710 - INSP
 ISO/IEC 17020
 Origineel verslag

Controlebezoek - Periodiek [Hfst 6.5]

Verslagnummer:
 40/10032025/44328/47848/1

Inspectie adres: Oude Mechelsestraat 46, 1853 Grimbergen (België)
 De fundering dateert van: Voor 1 oktober 1981
 Type: Controlebezoek - Periodiek [Hfst 6.5]

Elektrisch bord

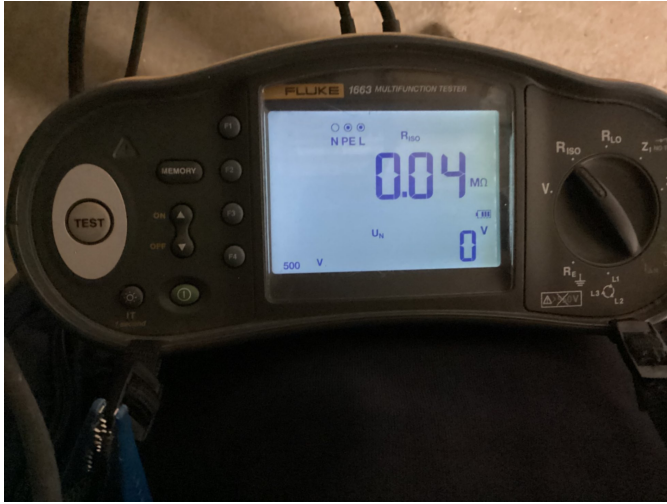
- De aarding van de stopcontacten zijn niet aangesloten op de aardingsgeleider. - oAfd 5.3.5.2.b
- Het eendraadsschema en situatieplan zijn niet aanwezig. - oAfd 3.1.2.1
- De beschermingsgraad van de ruimte moet ten minste IPXX-D zijn voor ruimtes publiek toegankelijk en IPXX-B voor gewone ruimtes. - oAfd 4.2.2.3
- De geleider(s) zijn niet ingevoerd door middel van geschikte invoerwartels - Afd. 5.2.6.1
- Schakelaars / stopcontacten / aftakingsdozen zijn niet conform bevestigd. - oAfd 5.3.4.2c; oAfd 5.3.5.2 ; Afd 1.4.1; Afd 1.4.2; oAfd 5.3.5.4
- De nominale stroom van de differentieelstroombeschermingsinrichting is niet aangepast aan de maatregelen van de overbelasting. - oAfd 5.3.5.3; oAfd 5.3.5.5
- Algemene deel dient gescheiden te zijn van de installatie van het appartement.
